Mission régionale d'autorité environnementale

**Avis sur le projet de construction et d'exploitation
du parc éolien Vent des Vignes
à Boulages (10)
porté par la société ÉOLE DE LA PIERRE HARDY**

Nom du pétitionnaire	ÉOLE DE LA PIERRE HARDY
Commune	Boulages
Département	Aube
Objet de la demande	Demande d'autorisation environnementale de construire et d'exploiter un parc éolien de 9 aérogénérateurs et 4 postes de livraison.
Date de saisine de l'Autorité environnementale	18/05/2026

Illustration 4: localisation de la ZIP par rapport aux couloirs de migration (SRE, 2012)

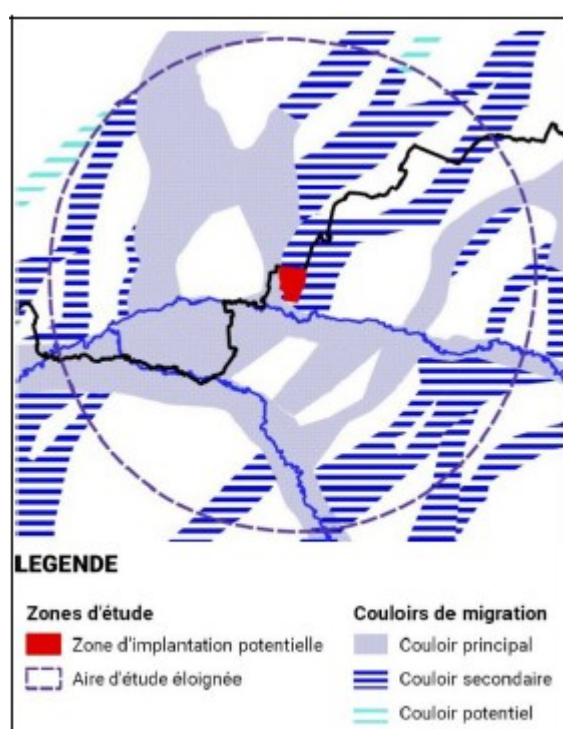
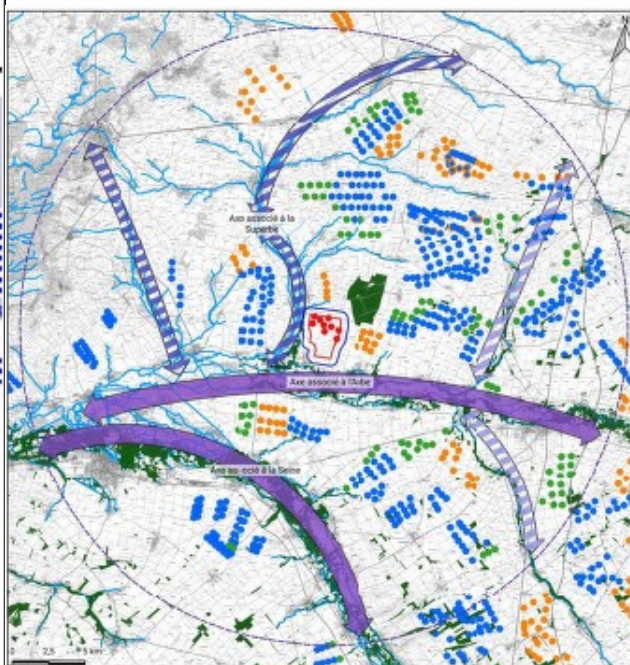
La ZIP est située au sein d'un couloir de migration secondaire et à proximité de deux couloirs de migration principaux au sens du Schéma Régional de l'Éolien (SRE) Champagne-Ardenne (Cf. figure n°4).

Néanmoins, le dossier mentionne que les résultats des sorties terrain en périodes post-nuptiale et pré-nuptiale ne positionnent pas la ZIP au sein d'un axe de migration principal ou secondaire pour les oiseaux (Cf. figure n°5).

Illustration 7: diagramme d'encerclement depuis Boulages

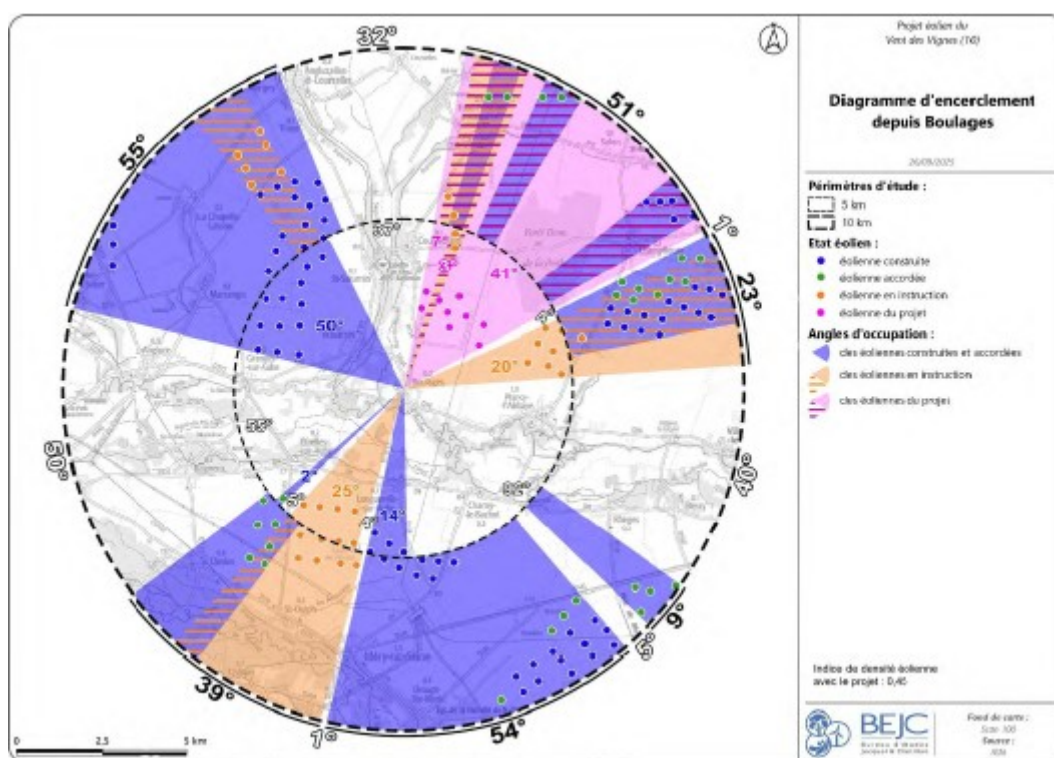
Pour l'ensemble des lieux de vie de proximité, l'indice d'occupation des horizons dépasse le seuil de 180° et l'indice d'espace de respiration est inférieur au seuil de 60°.

L'incidence est notamment qualifiée de forte pour la commune de Boulages (Cf. figure n°5). Le projet participe à la densification de la composante éolienne et à l'augmentation de l'angle d'occupation de l'horizon sur les deux périmètres étudiés. La contribution propre du projet éolien est estimée à 41°. Par ailleurs, l'absence de filtres visuels conduit à des impacts visuels forts depuis certains points de vue.

Au regard des diagrammes d'encerclement et de la cartographie des zones d'influence visuelle cumulée entre le projet et le contexte éolien existant, l'incidence cumulée du projet est évaluée comme modérée à proximité et faible à plus grande distance. Le dossier justifie cela par la présence d'éoliennes déjà significative dans la zone. L'Ae conteste ce point de vue, le projet venant accroître les angles d'occupation de l'horizon.

L'Ae réitère sa recommandation au pétitionnaire d'examiner des solutions de substitution raisonnables pour le choix de site, au sens de l'article R.122-5 II 7° du code de l'environnement¹⁴ et de justifier le choix retenu, par une comparaison des incidences sur l'environnement et la santé humaine.
